PARECER ÚNICO DE INTERVENÇÃO AMBIENTAL

Processo 09020000191/20 –
Samarco Mineração S.A.
Descaracterização das Barragens de
Germano e Cava de Germano
Mina Casa de Germano – Mariana/MG.

Trata-se de requerimento de intervenção com supressão de vegetação nativa para descaracterização das estruturas da Barragem de Germano e Cava de Germano, incluindo também os Diques de Sela e Tulipa e Dique de Selinha. Todas as estruturas estão localizadas na Mina de Germano, em Mariana/ MG. O processo foi instruído por PUP e com os devidos documentos requisitados. O EIA foi dispensado nos termos do Relatório Técnico SUPPRI nº 34/2020 (Ofício SUPPRI.SURAM.SEMAD.SISEMA N.177/2020). Por se encontrar na zona de amortecimento de duas unidades de conservação de proteção integral, foi dada ciência do empreendimento aos seus órgãos gestores nos termos da Resolução CONAMA nº 428 de 17 de dezembro de 2010 e do Decreto Estadual 47.941 de 07 de maio de 2020. Para o Parque Nacional Serra do Gandarela, foi emitido o Ofício SEMAD/SUPPRI/DAT nº. 6/2021. Para a Floresta Estadual do Uamií, foi emitido o Memorando SEI nº03, encaminhado ao Instituto Estadual de Florestas por meio do processo SEI 1370.01.0002725/2021-27

Figura 4: Cavidades objeto de definição de área de influência

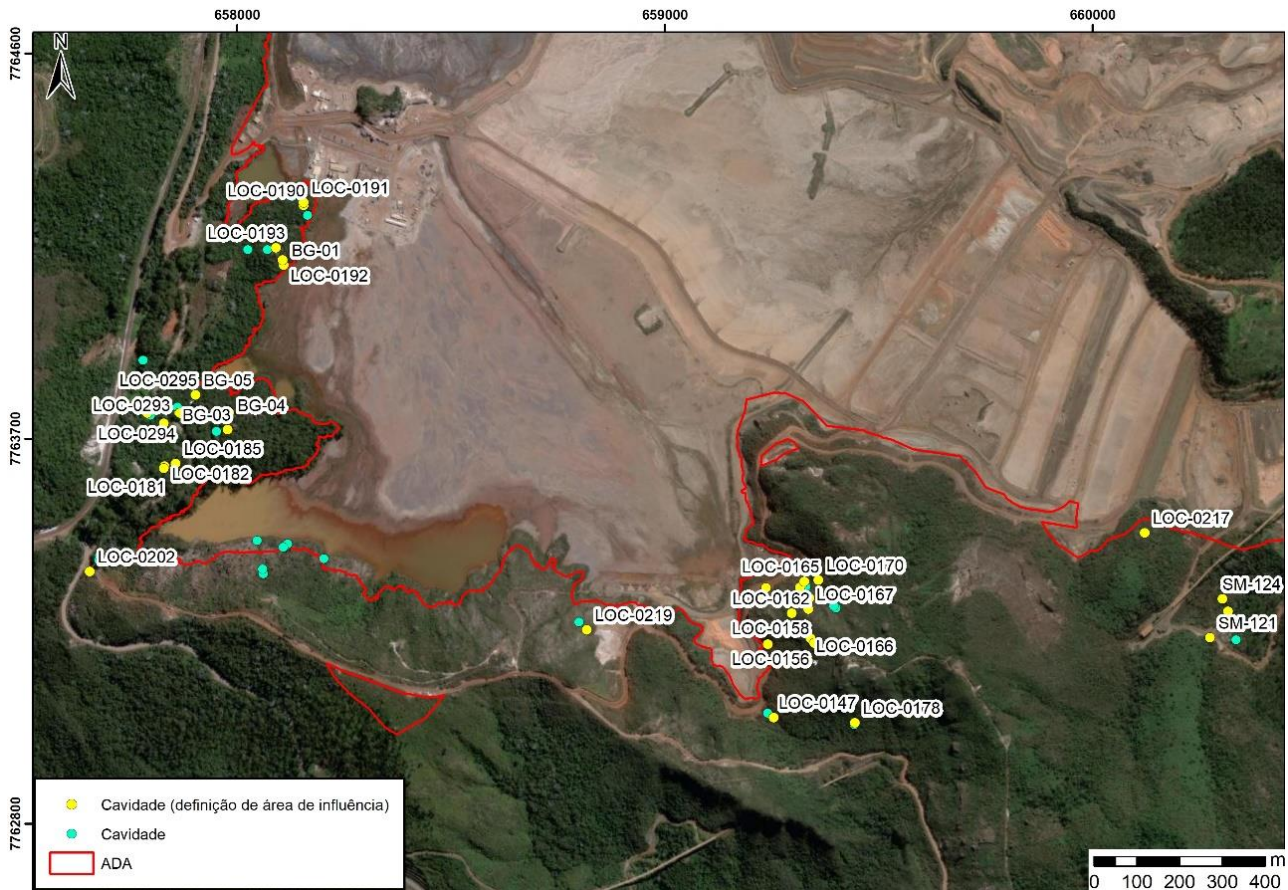
A presente análise referente à delimitação de área de influência abrange, portanto, 38 cavidades, que estão espacializadas na figura 4 a seguir. A proposta apresentada considerou fatores ambientais que contribuem para a manutenção da integridade física, dinâmica evolutiva, manutenção da conectividade do sistema subterrâneo e manutenção do aporte de nutrientes. A área de influência final proposta é o resultado da sobreposição das áreas delimitadas para cada um destes parâmetros.

Segundo o relatório técnico que apresenta as delimitações das áreas de influência, estas foram divididas em 08 (oito) grupos que abarcaram todas as cavidades presentes no empreendimento. As áreas de influência contidas em tais grupos receberam denominações segundo o contexto de inserção que serão abordados adiante.

Figura 5: Intervenções no entorno de 250 metros das cavidades objeto deste licenciamento

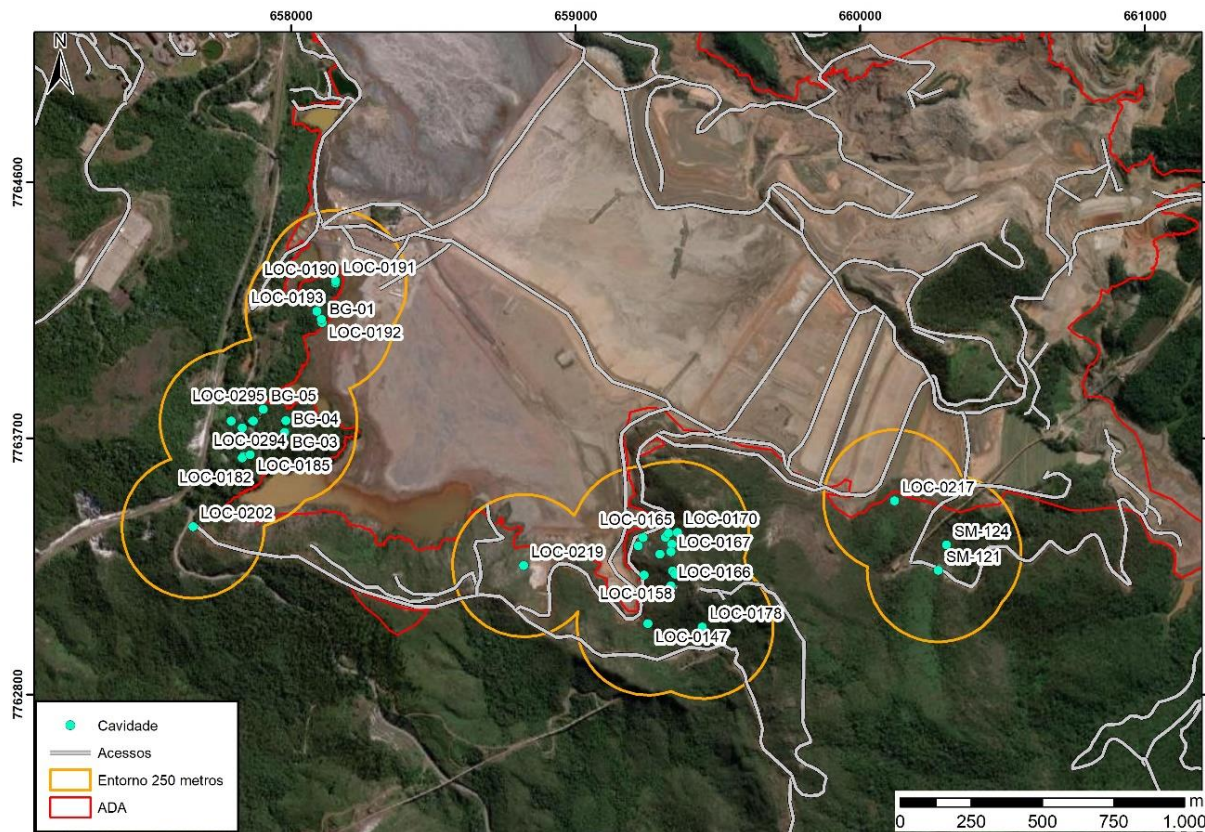
Destaca-se que atualmente o entorno de 250 metros das cavidades apresenta intervenções antrópicas, decorrentes da implementação do complexo minerário da Samarco S/A e também da rodovia MG-129, conforme exposto na imagem a seguir. Algumas cavidades, a exemplo da LOC-

0219, LOC-0147, SM-125A, SM-125B e SM-124, apresentam acessos a montante e, conseqüentemente, fragmentação de suas áreas de contribuição hídrica, estando estas reduzidas ao limite dos acessos existentes.

Figura 6. Grupos de áreas de influência estabelecidas neste parecer. **Alto à esquerda:** Estacionamento de Germano; **alto à direita:** Acesso Pé de Germano I, II, Pico Germano I e II; **abaixo à esquerda:** Bifurcação acesso Santarém; **abaixo à direita:** Confluência Rodovia-Acesso Santarém.

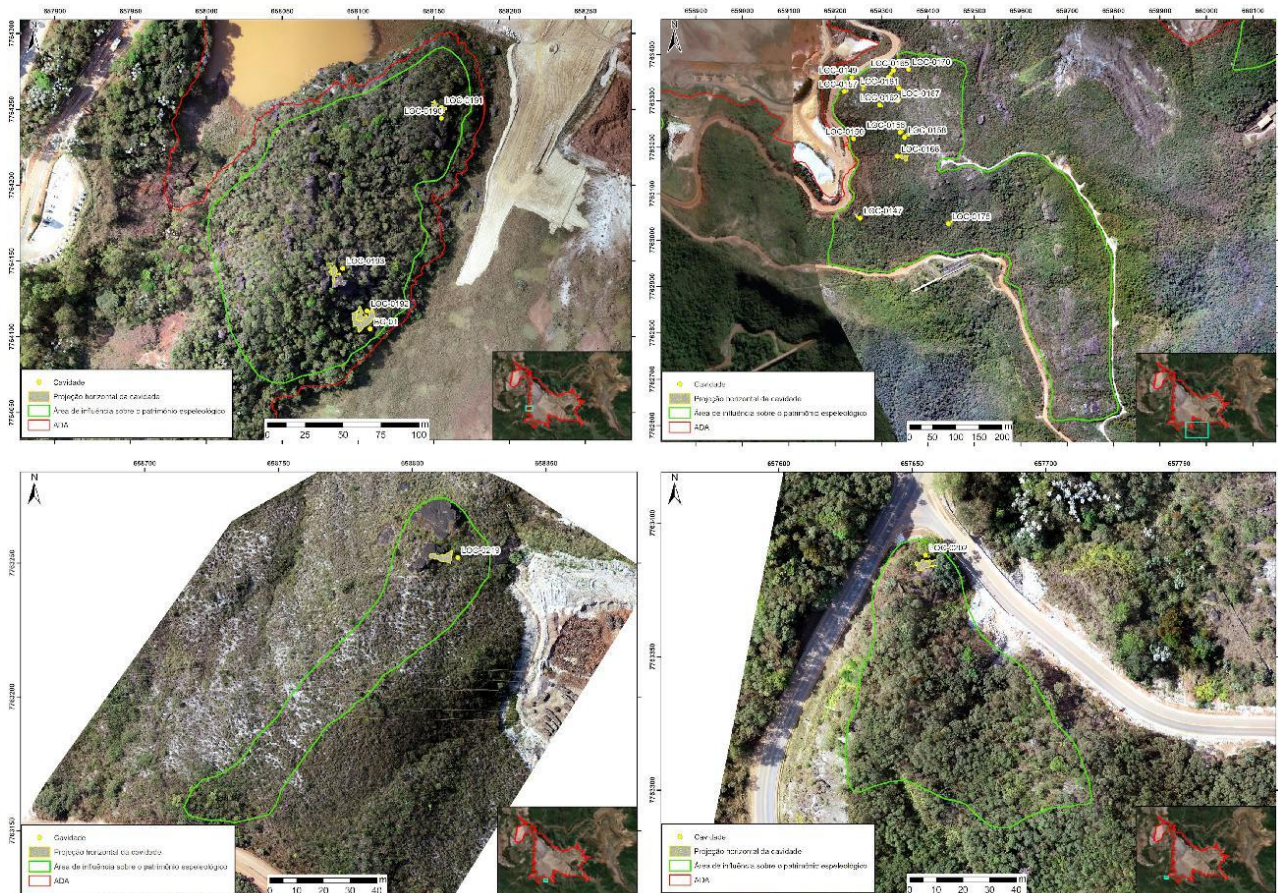
Como a proposta final de delimitação das áreas de influência resultou em fusão de áreas limítrofes ou justapostas, esta superintendência entende ser viável a união destes conjuntos de cavidades, resultando em uma única delimitação para os casos onde ocorre intercessão entre os perímetros propostos. Foram unidos os agrupamentos Acesso Pé de Germano I, Acesso Pé de Germano II, Pico Germano I e Pico Germano II, e o outro conjunto agrupado foi Rodovia MG-129 I e Rodovia MG-129 II. Com isso, a definição final da área de influência das cavidades está representada na imagem abaixo (figura 6).

A união dos grupos Acesso Pé de Germano I, Acesso Pé de Germano II, Pico Germano I e Pico Germano II ocorreu com o intuito de garantir um contínuo de mata entre as cavernas, para assim assegurar uma extensão que possa ofertar suporte às populações de morcegos existentes nas cavidades. O grupo Pico Germano II possui cavidades que não estão inclusas na amostra do presente parecer, porém está inserida no remanescente vegetal que também inclui os demais grupos que foram reunidos, como fora exposto anteriormente e, assim, fica estabelecida uma área de influência única calcada na possível manutenção do nicho trófico necessário aos morcegos.

Figura 7. Grupos de áreas de influência estabelecidas neste parecer. **Alto à esquerda:** Rodovia MG-129 I e II; **alto à direita:** Linha Férrea; **abaixo à esquerda:** Dique Principal Germano; **abaixo à direita:** TCLD Vale.

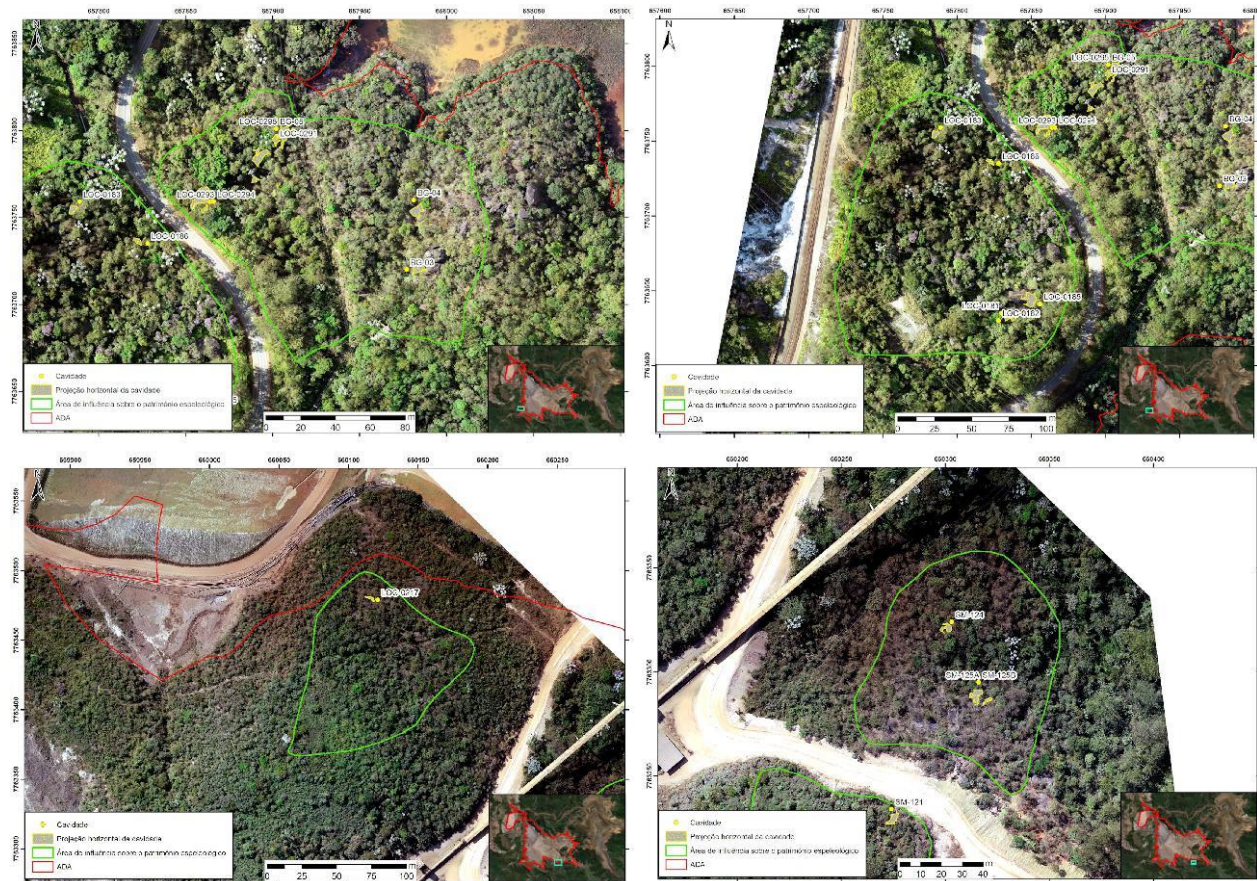
Alterações pontuais na proposta de áreas de influência de cavidades apresentada foram feitas por esta equipe de espeleologia. Manteve-se como embasamento para definição da área de influência das cavidades a delimitação de suas bacias de contribuição e, adicionalmente, entornos com ocorrência de fragmentos florestais.
